Baarle-Nassau  
Baarle-Hertog

## **Nota van zienswijzen en Lijst van ambtshalve wijzigingen ontwerpbestemmingsplan 'Tommel 10, Baarle-Nassau'**

## 4. Samenvatting zienswijzen en de reactie van de gemeente

| Reclamant 1 (ontvangen op 14 september 2022) |                                                                                                                                                                                                                                                                                                                                                                                                                                                                                                                                                                                                                                                                                                                                                                                                                 |

## Bijlage C: gewijzigde verbeelding bestemmingsplan 'Tommel 10, Baarle-Nassau'

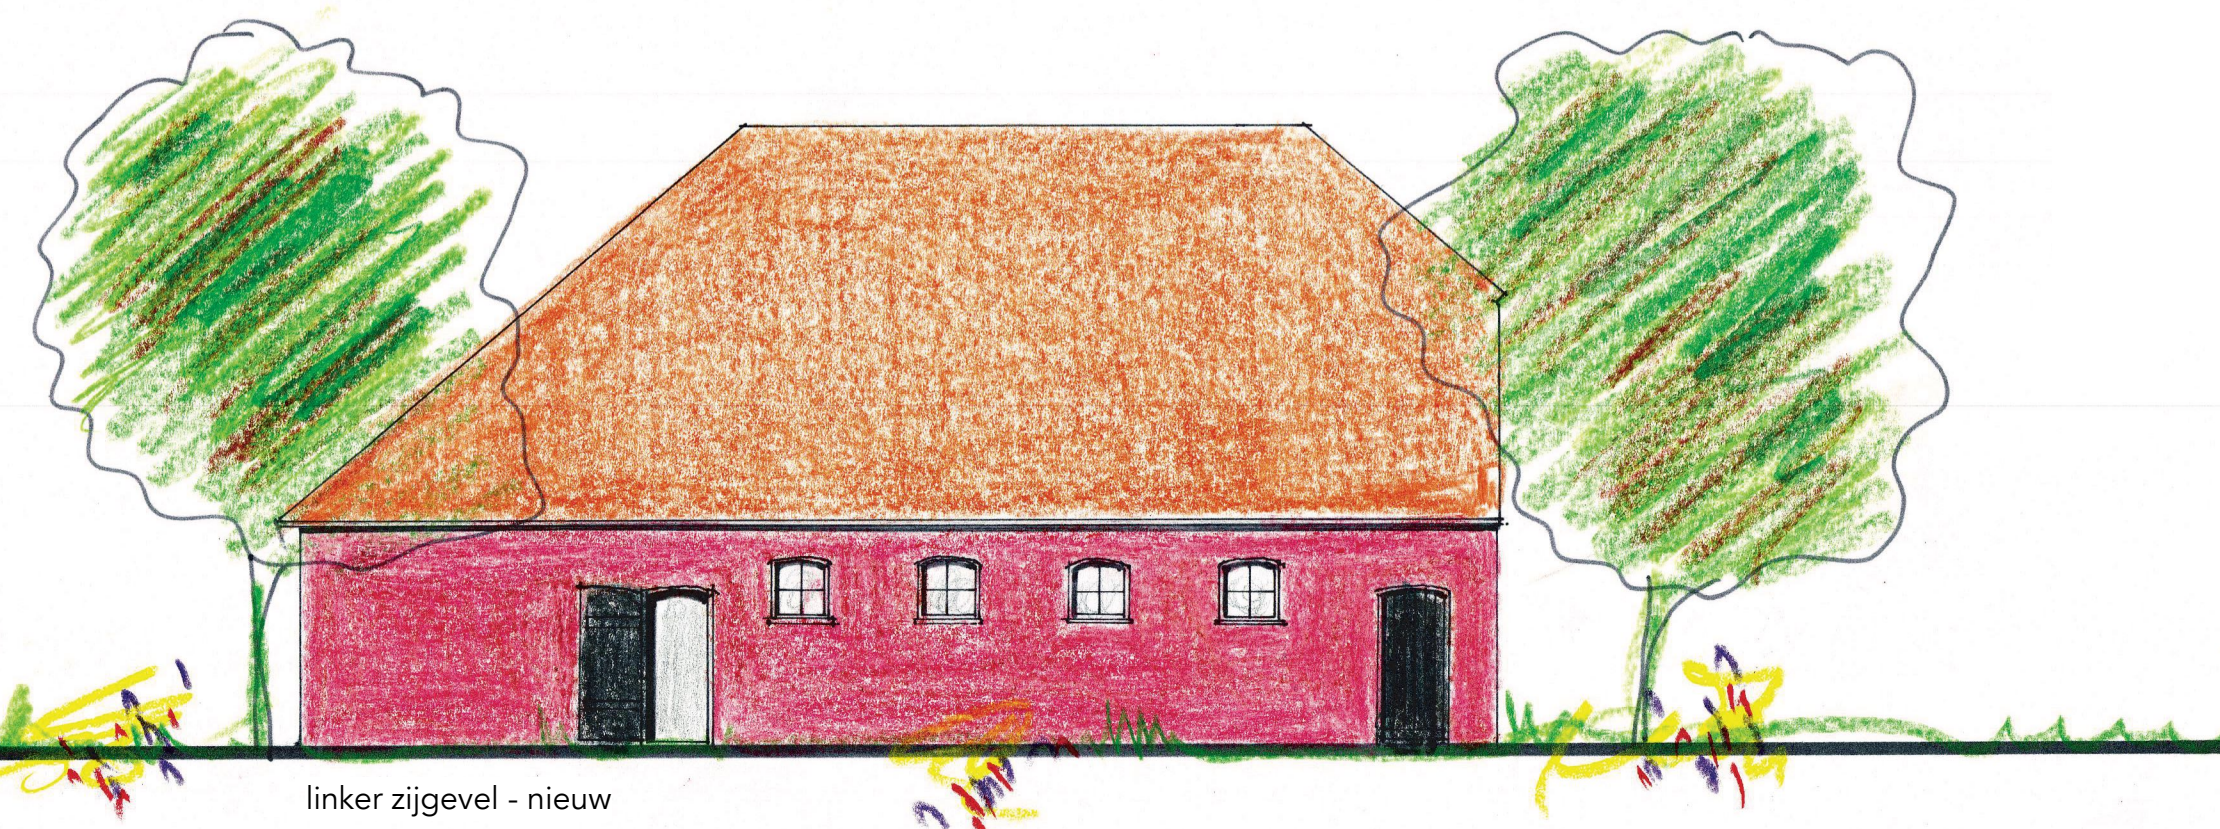
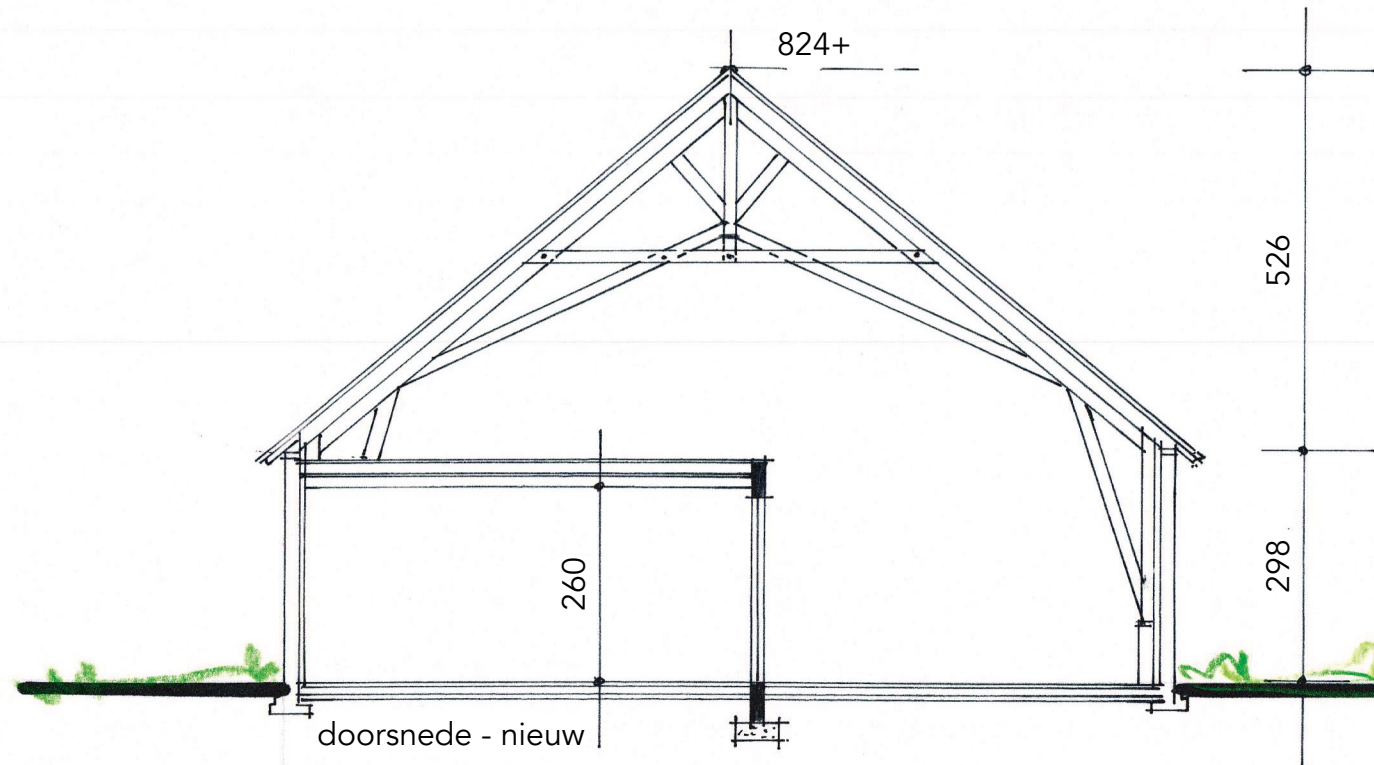
- Wijziging 1: een deel van de woonbestemming wordt opgezet naar een tuinbestemming aan de zuidzijde van het perceel (zie bijlage C bij Nota van zienswijzen en Lijst van ambtshalve wijzigingen).
- Wijziging 2: de naamgeving van de bestemming 'Wonen -1' wordt gewijzigd naar 'Wonen' en de naamgeving van de bestemming 'Waarde – Archeologie hoog 1' wordt gewijzigd naar 'Waarde – Archeologie 2'.

- Wijziging 3: een tweetal bouwaanduidingen wordt opgenomen die, in combinatie met de planregels, strekt tot een betere waarborging van de cultuurhistorische waarden van de Vlaamse schuur:
  - 'Specifieke bouwaanduiding uitgesloten – voor bewoning bedoelde bijbehorende bouwwerken'
  - 'Specifieke bouwaanduiding – karakteristieke hoofdvorm'

**Foto's scheurvorming**

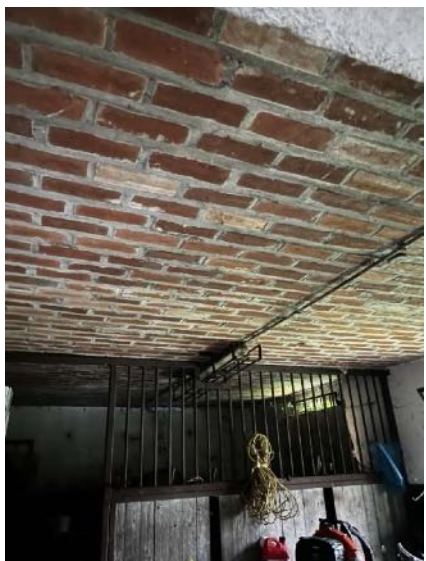
Boven- en naast de toog van de staldeur in de voorgevel zijn scheuren zichtbaar. Zowel aan de buitenzijde als aan de binnenzijde zijn de scheuren duidelijk aanwezig. Ook hier lijkt windbelasting de meest aannemelijke oorzaak. Door de normaalkrachten uit de gordingen wordt de gevel als het ware "weg gedrukt" en manifesteren de scheuren zich op de zwakste punten in het metselwerk. Dat wil zeggen op het zwakste punt boven de toog en in de hoek zoals op de foto's te zien. Het uitzakken van de toog wordt voorkomen door de gewelfwerking in het metselwerk.

- Aanbrengen van voegwapening in de lintvoegen bij de scheuren in de zuid- en westgevel. Alsmede boven de toog van de staldeur. Dit kan door elke 5 lagen de lintvoegen ca. 1500mm (ofwel 750mm-750mm vanaf de hoek) uit te slijpen waarna zgn. ‘wokkels’ of ‘spiraalankers’ aangebracht kunnen worden, teneinde eventuele nieuwe trekspanningen in het metselwerk op te kunnen nemen. Hierna kan het metselwerk opnieuw gevoegd worden.
- Ter plaatse van de toog van de staldeur zal men aandacht moeten besteden aan het onderstempelen / stutten van de toog ten tijde van de reparatie werkzaamheden.
